Paraisten kaupunki
Ympäristölautakunta
Rantatie 28
21600 PARAINEN

Lausunto, Asemakaavan muutos osalle Skräbbölentien katualuetta, korttelille 41 sekä vesialueen osille Skräbbölen kaupunginosassa ja asemakaava penkereen osalle; Lillholmenin sillan uusiminen (OAS)

Viite Lausuntopyyntöne 31.10.2019

Kuva 1. Voimajohdon poikkileikkaus

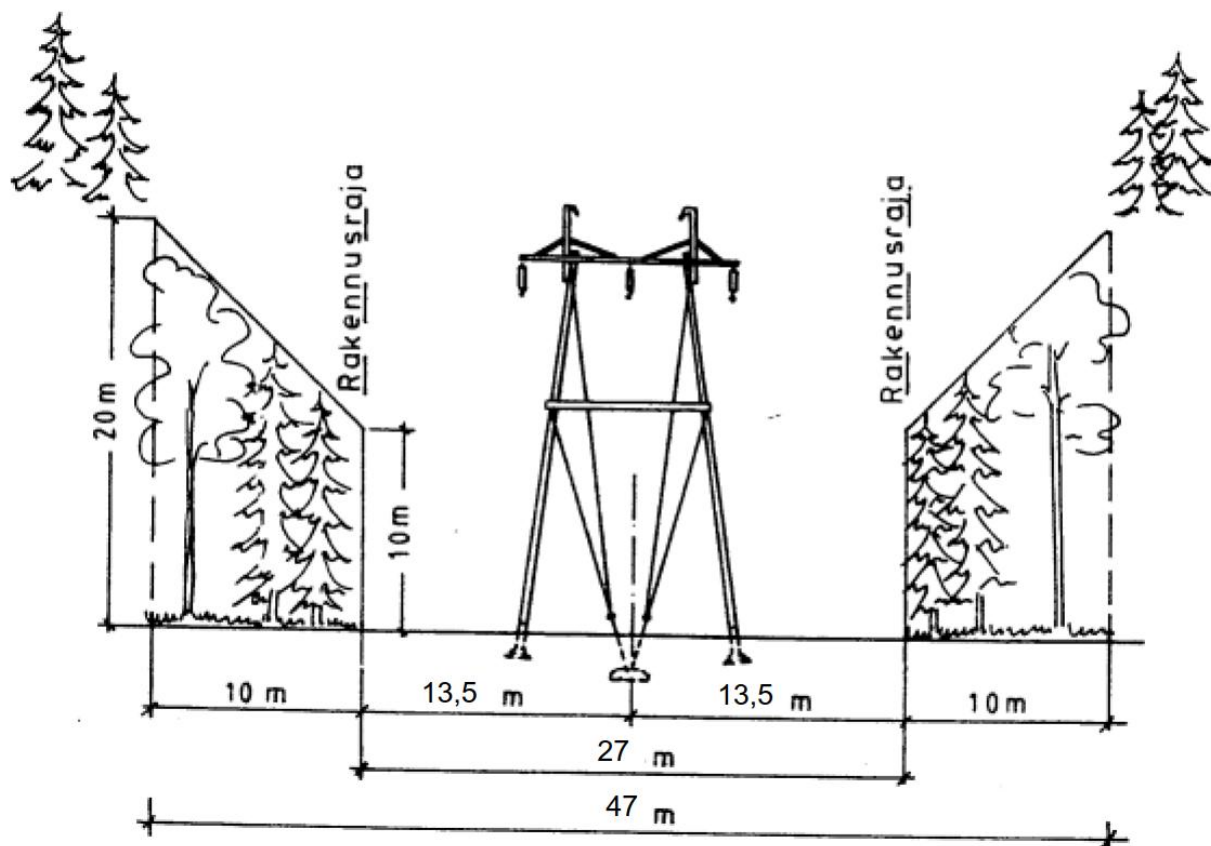
Kaava-alueen halki kulkee 110 kV voimajohtomme Parainen - Gunnarsnäs, jolle on lunastettu käyttöoikeuden rajoitus. Toivomme, että voimajohto merkitään kaavaan "Johtoa varten varattu alueen osa" - merkinnällä. Voimajohdon johtoalueen poikkileikkaus on esitetty kuvassa 1. Johtoalueelle ei saa sijoittaa ilman voimajohdon omistajan lupaa maanpäällisiä tai maanalaisia rakennuksia tai rakennelmia. Istutuksien korkeus on oltava rajoitettu koko kasvukauden aikana maksimissaan kahteen (2) metriin.
